Bezirkssportanlage Buderusstraße  
Modernisierung der Sportanlage

Groß- und Kleinspielfeld in Kunststoffrasen  
Lageplan

| Plan Nr. | 2     | gez.  | Bart       |

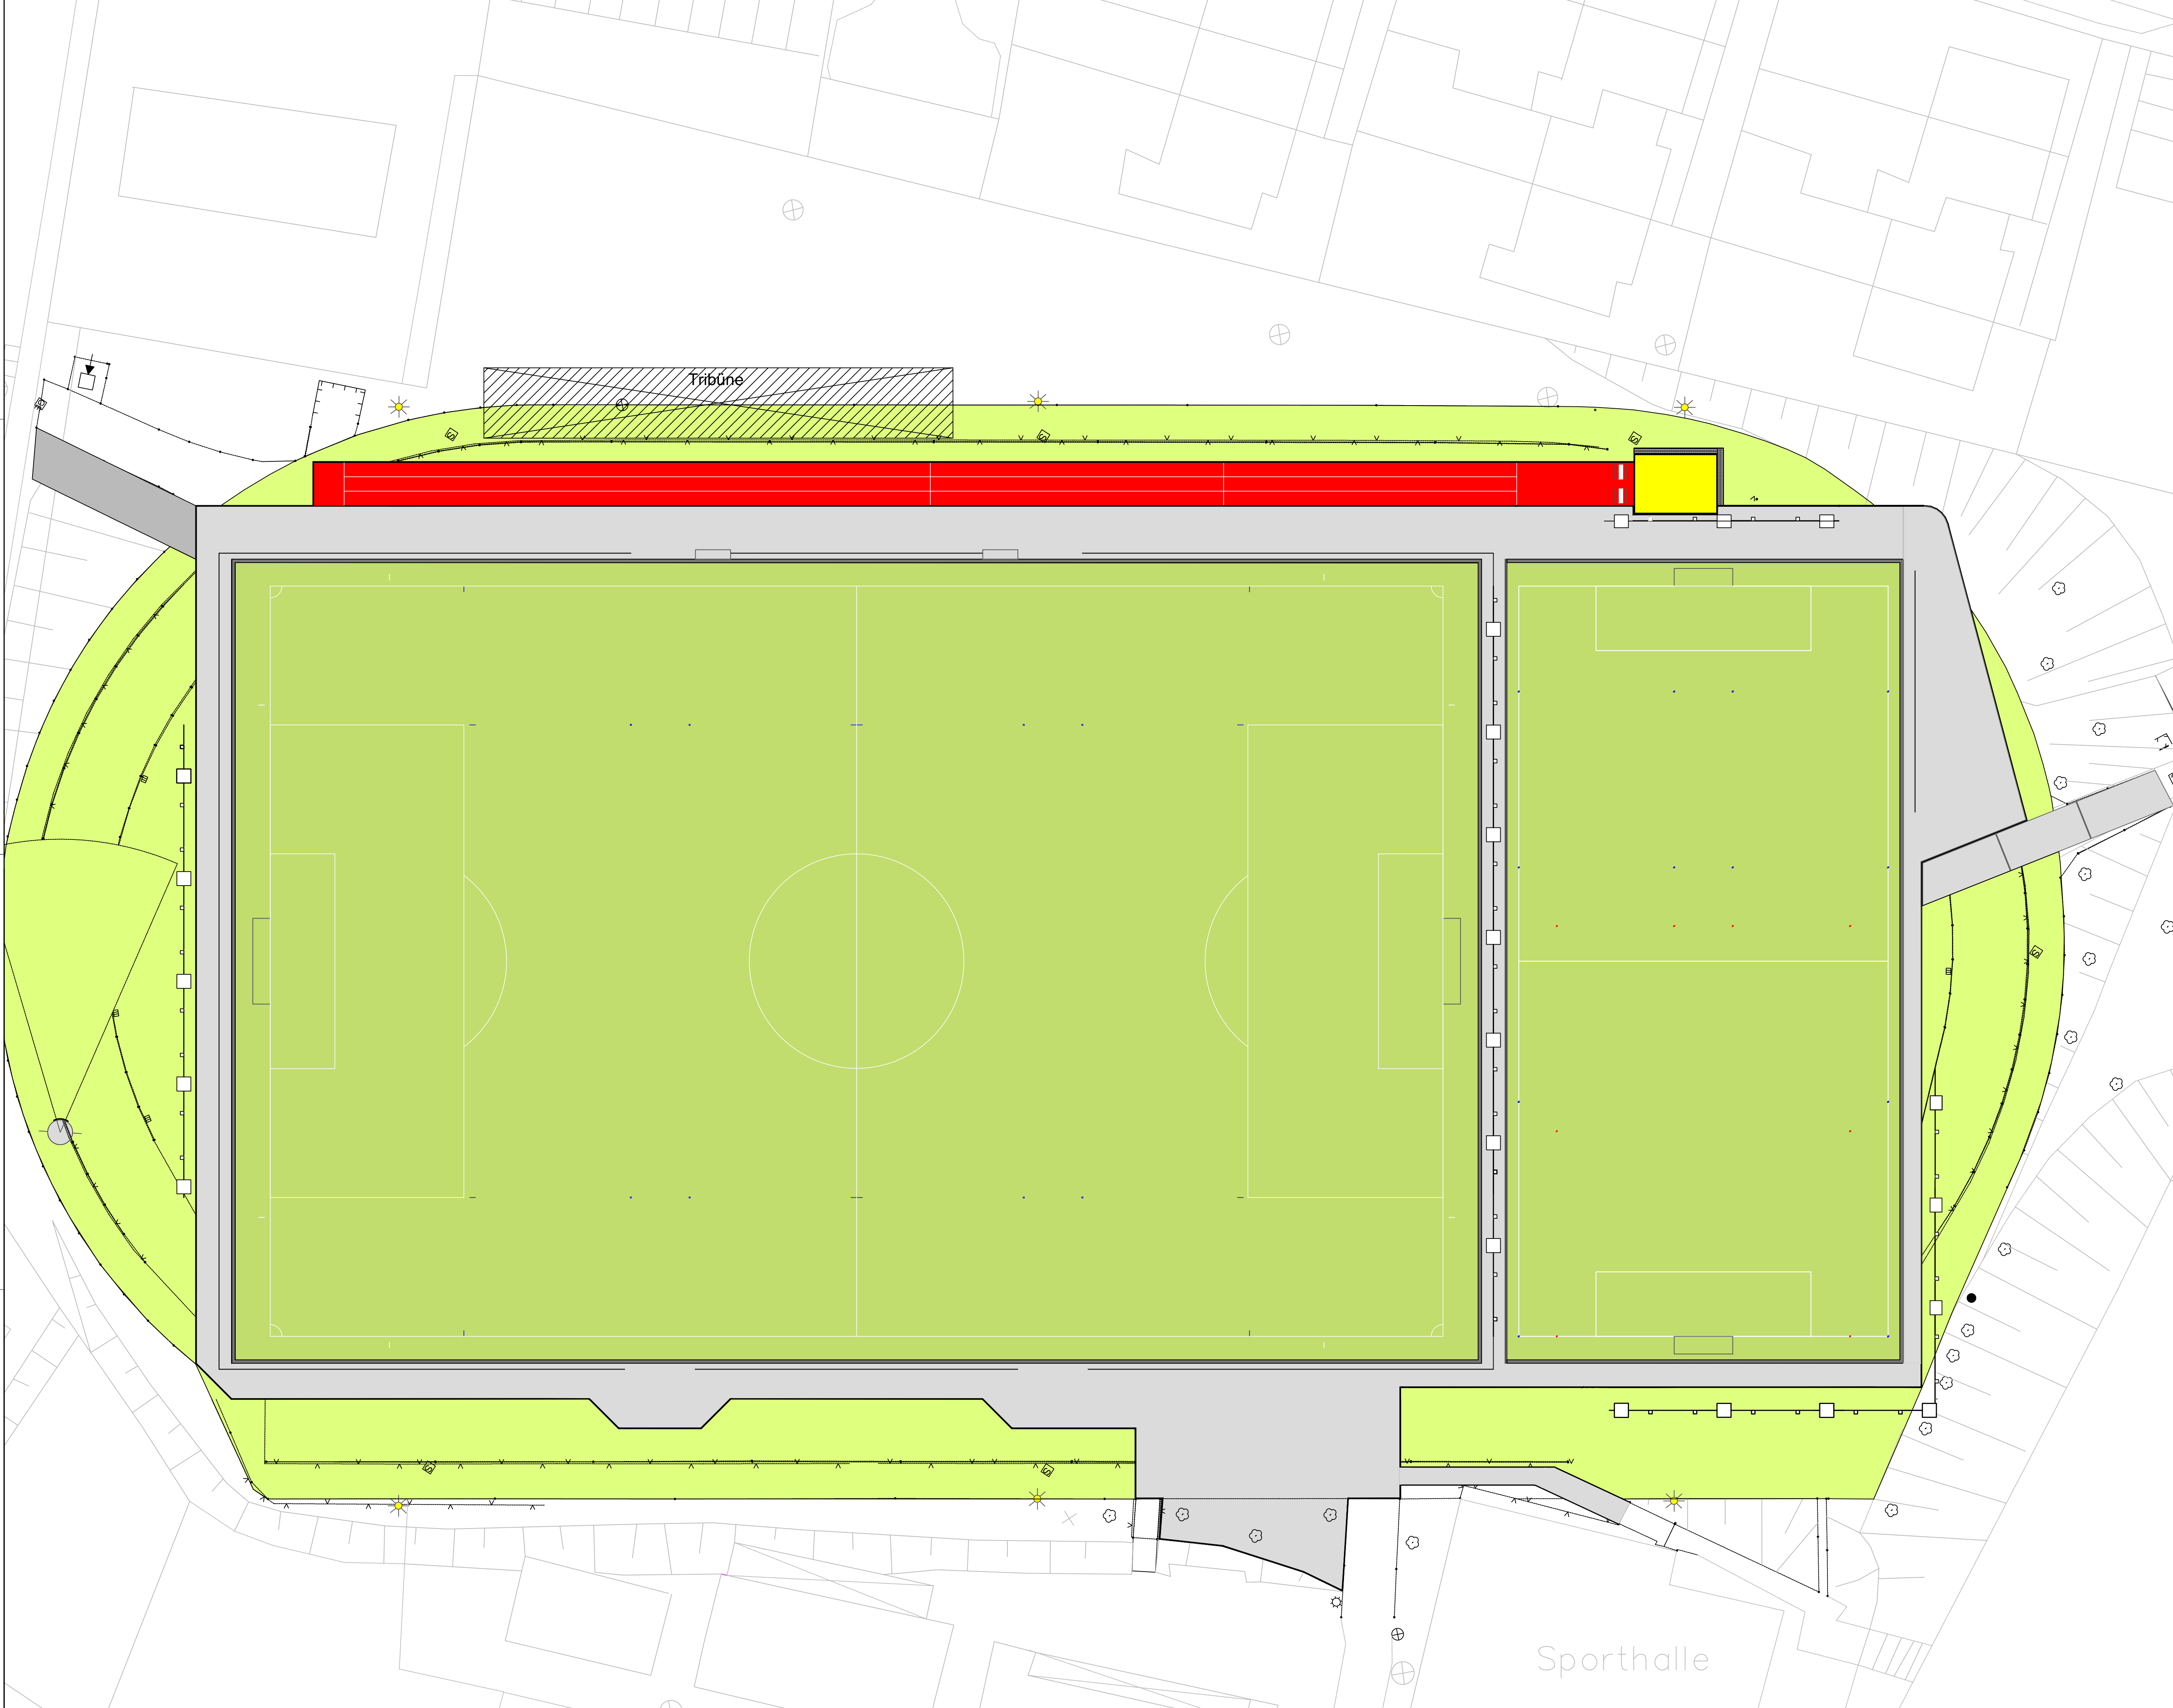
Änderung: 01.07.2011  
- Pflasterzufahrt zum Vereinsheim mit zwei Kantensteinen  
- Pflasterfläche für Wetterdach  
- 1 x Abschrägung des Umgebungsweges  
- 1 x Handlauf um 1,00 m verkürzt  
18.07.2011  
-100 m-Laufbahn inkl. Sprunggrube um 10 m verschoben  
- Ballfangzaun unterhalb der Sprunggrube um 0,50 m  
verschoben und von 20 m Länge auf 17,55 m Länge verkürzt  
19.07.2011  
- Ballfangzaun unterhalb der Sprunggrube von 17,55 m auf 20 m verlängert  
- Handlauf verlängert  
17.08.2011  
- Markierung Jugendspielfelder Kleinspielfeld
